RESOLUÇÃO CMT GTN Nº 001, DE 10 DE JUNHO DE 2026.

EMENTA: Dispõe sobre a aprovação, homologação e encaminhamento do Relatório Técnico nº 01.2025 (RT.01.2025.SINALIZAÇÃO.CMT.GTN), que apresenta o Diagnóstico e Não-Conformidades da Sinalização Viária Urbana de Guarantã do Norte – MT, adota formalmente as diretrizes de seu Plano de Ação Estratégico e dá outras providências.

Relatório Técnico 01.2025

Diagnóstico e Não-Conformidades da Sinalização Viária Urbana de Guarantã do Norte-MT

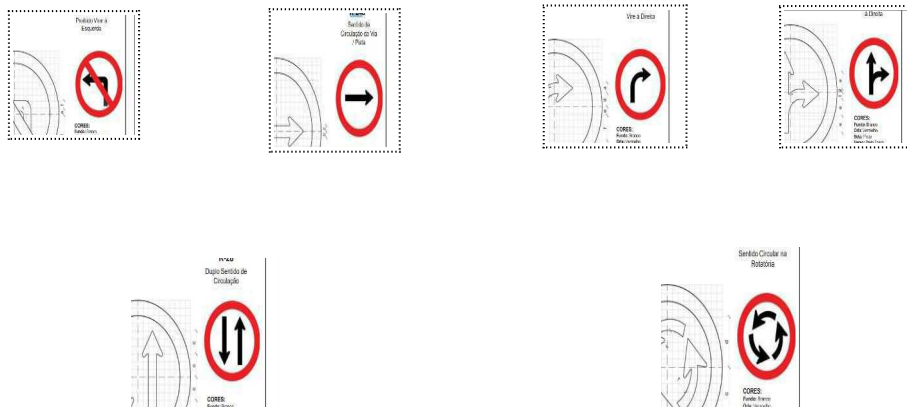
Contexto: Implantação excessiva de sinalização vertical de regulamentação (Placa R-1 – Parada Obrigatória) em interseção viária urbana. Foi verificada a instalação da Placa de Regulamentação R-1 em múltiplos ramos da interseção, incluindo os considerados prioritários e os não prioritários.

Análise da Não Conformidade: A Placa R-1, que impõe a obrigatoriedade de parada total, é normativa para vias secundárias (não prioritárias) em cruzamentos com vias preferenciais ou em pontos de visibilidade restrita, conforme as diretrizes do Manual Brasileiro de Sinalização de Trânsito (MBST). A implantação da

Foto 21 e 22: 14/11/2025. Av. Cambara (Ref.: Buritis Pizzaria). Observar que o guia de cimento esta rebaixado, veículos estacionados comprometendo a faixa livre. Necessitava requalificar a calçada. Observar também deficit de sinalização horizontal.

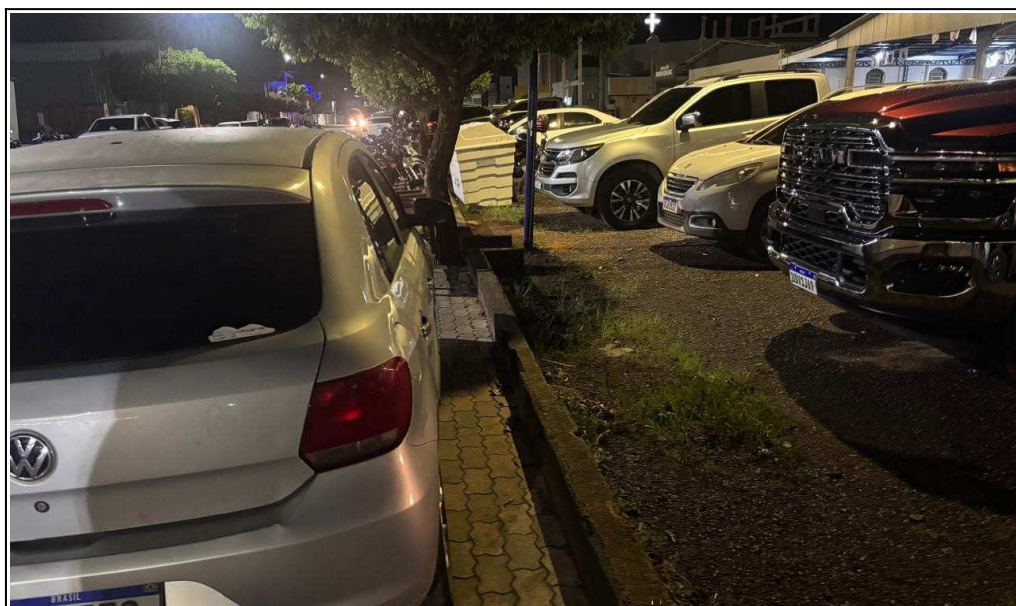
onde possuem a guia de cimento rebaixada indicando ser para estacionamento, no Bairro Centro.

Recomendação: 1. Regulamentação: Caso o estacionamento seja tecnicamente viável e não comprometa a faixa livre mínima, sinalizar de forma inequívoca utilizando as placas R-6, complementadas por sinalização horizontal (demarcação de vagas) – conforme projeto específico. 2. Requalificação da Calçada: Caso a largura da calçada seja insuficiente, proceder à elevação da guia e da área rebaixada, restaurando o perfil original da calçada, podendo realizar a implantação da sinalização R-6 ao longo do trecho – conforme projeto específico.

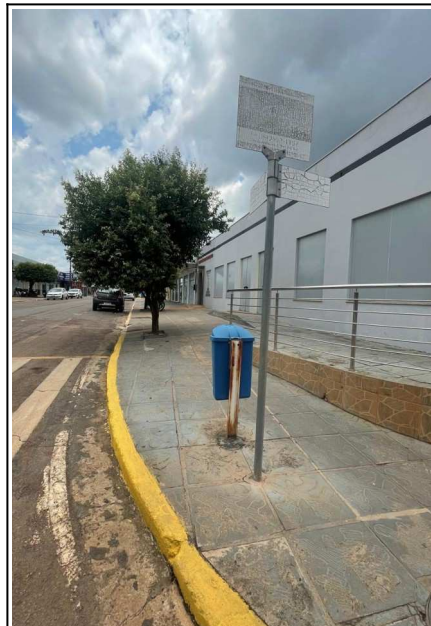
Considerações: As falhas de sinalização vertical de indicação representam um risco à organização do tráfego. A intervenção para a correção destas não-conformidades é mandatória para garantir a funcionalidade da via e a correta orientação dos usuários.

Foto 30 e 31: Condições degradantes em placas de rua. Foto da esquerda realizada dia 30/10/2025, na esq. de Av. Juquitiba com R. Pioneiro Genésio Minetto – Centro (Plural Medicina). Foto da direita realizada dia 31/10/2025, na esq. de Av. Jatobá com R. dos Ipés – Centro (Cartório 2º Ofício). O padrão dos sinais é ultrapassado, é uma não conformidade com Manual de sinalização.

Foto 32: 31/10/2025. Esquina de Av. Jatobá com R. das Castanheiras (Clínica Jardim Vitória). Observar que existe a haste para implantação de placa de rua, entretanto esta ausente de sinal. Padrão ultrapassado.

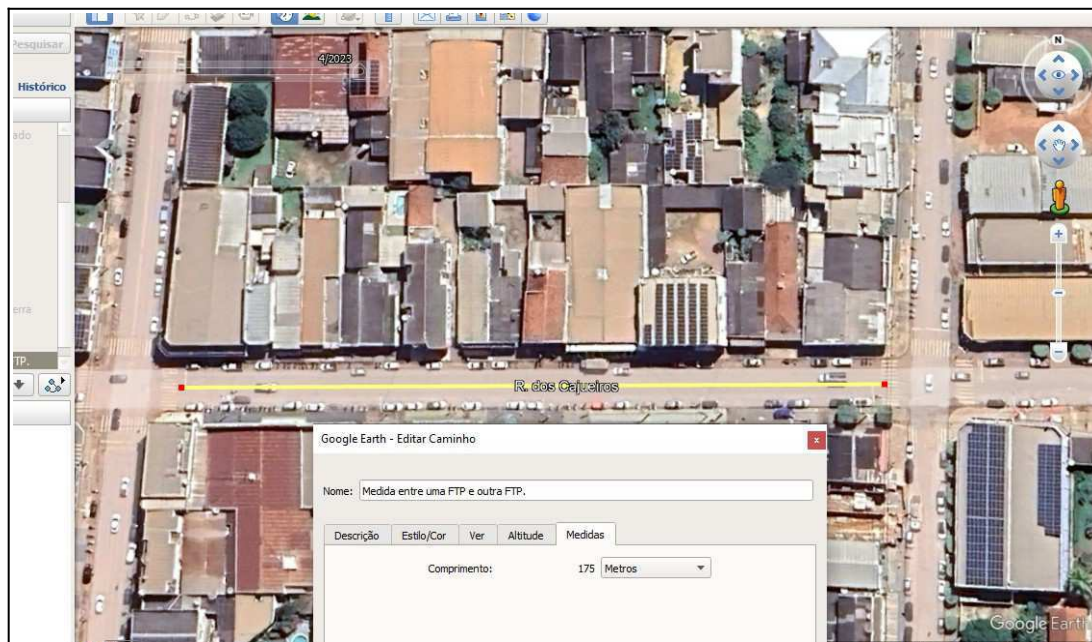
Risco: O espaçamento excessivo obriga os pedestres a percorrerem longas distâncias ou, mais perigosamente, a efetuarem a **travessia em pontos não sinalizados**, aumentando drasticamente o risco de atropelamento e colisões.

Imagem 1 - Uso de Google Earth Pro: produzido dia 20/11/2025, com imagem de satélite de mês 4 de 2023. Av. Cajueiro, quadra entre a Av. Alcides moreno Capeline e Av. Jatobá. Não Conformidade no Espaçamento entre Faixas de Pedestres. Veja na imagem uma linha em amarelo ligando uma FTP com Outra, e em detalhes a 175 metros entre as faixas, sendo o recomendado uma distância em torno de 50 metros.

Recomendação: 1. Implementação: Sugere-se a imediata implantação de faixas de travessia adicionais nos trechos onde o espaçamento entre as faixas existentes seja igual ou superior a 100 metros, visando estabelecer um intervalo máximo de 50 metros entre os pontos de travessia regulamentados.

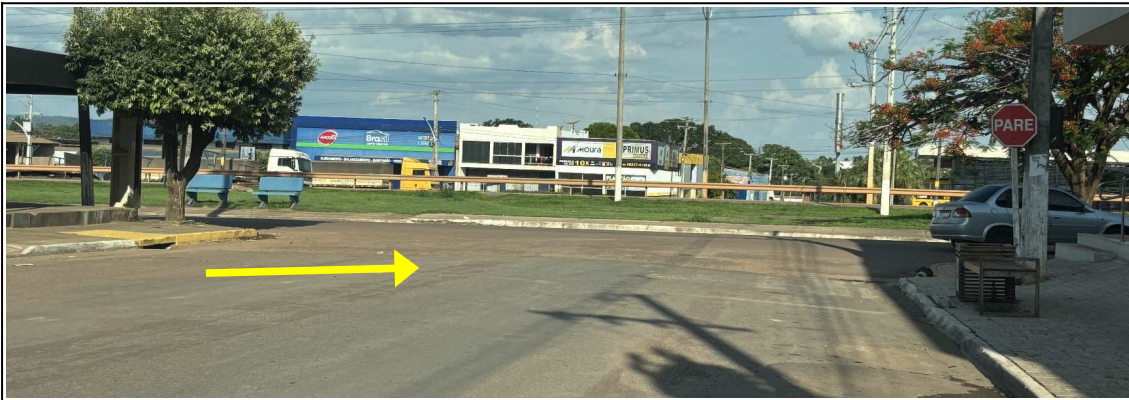
Foto 39: 09/11/2025. Bifurcação em T da Av. Cajueiro, com Av. Marginal Pioneiro José Néelson Coutinho (Ref.: Restaurante modelo). Observar que FTP está apagada, isso devido ao uso de material de baixa qualidade e vida útil de curto prazo. Observar que no local (seta) tem sarjeta e não é sinalização com A-19.

Foto 40: 09/11/2025. Retorno da Rod. MT 419 (Av. Guarantã) Ref.: ao lado da pista do Ciretran. Observar que FTP está quase apagada, e a Linha dê a Preferencia LDP praticamente apagada, isso devido ao uso de material de baixa qualidade e vida útil de curto prazo. Observar que no local (seta) tem o símbolo indicativo de interseção com via que tem preferência (SIP) “Dê a preferência” em ambiguidade com o sinal vertical R1.

a espessura mínima especificada em projeto para maior durabilidade. 3) **Controle de Qualidade:** Realizar medições do coeficiente de luminância e da retrorrefletividade após a aplicação para certificar a conformidade do serviço (Comprar equipamento se ainda não possui).

Foto 46 e 47: Ocultação de Sinalização Vertical por Obstrução da visibilidade por vegetação. 30/10/2025. Interseção R. Inharé com R. das Castanheiras (Escola Municipal Guarantã).

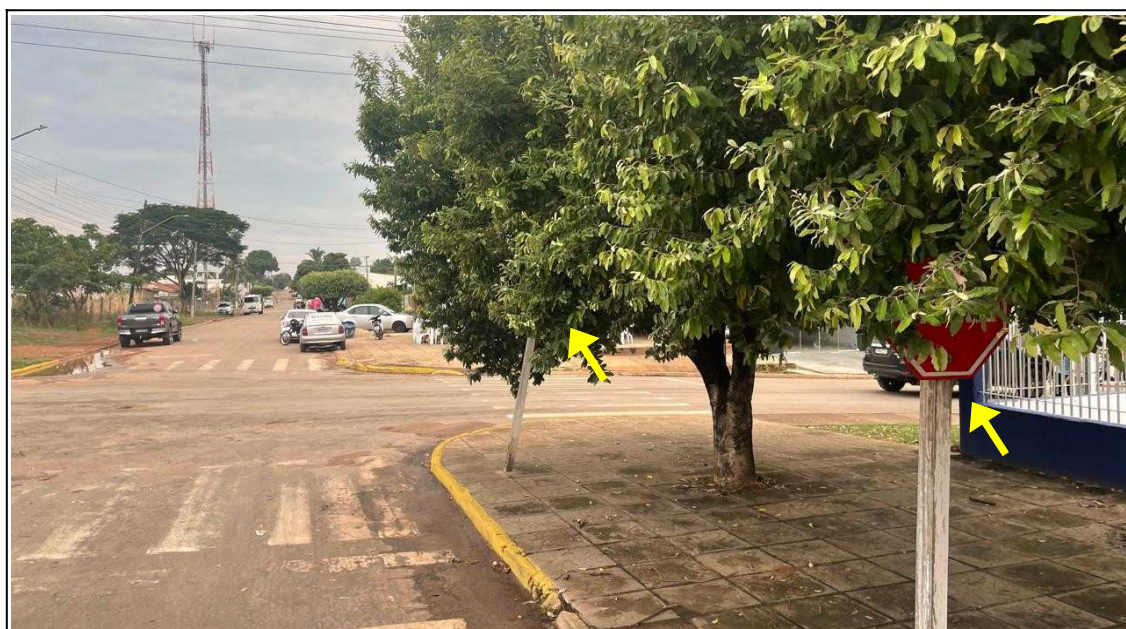
Exemplos de Localização: Ponto 1: Interseção da Av. Magnólias com R. Cedros (Centro); Ponto 2: Interseção R. Inharé com R. das Castanheiras (Próximo a Escola Guarantã – Centro).

Sugestão de Ação Corretiva necessária: Implementação de um plano de manejo e poda de árvores nas áreas de influência da sinalização,

visando restaurar os padrões de visibilidade exigidos pelas normas de trânsito (Caso ainda não contenha).

Foto 51: B. Jd. Vitoria. 09/11/2025. Observar sinal R-1 em padrão ultrapassado, usando letras vermelhas. Ausente de retrorrefletividade.

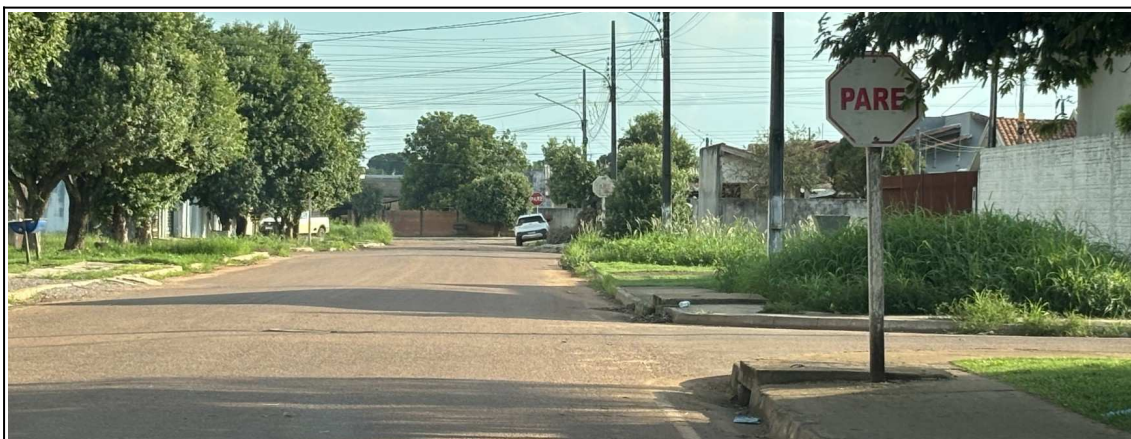
Foto 50: Sinal R1 em condição degradante. 29/10/2025. Interseção da Av. Magnólias com R. Cedros, centro.

Sugestão: Recomenda-se a implementação de um plano de manutenção corretiva e preventiva para restaurar a eficácia da sinalização:
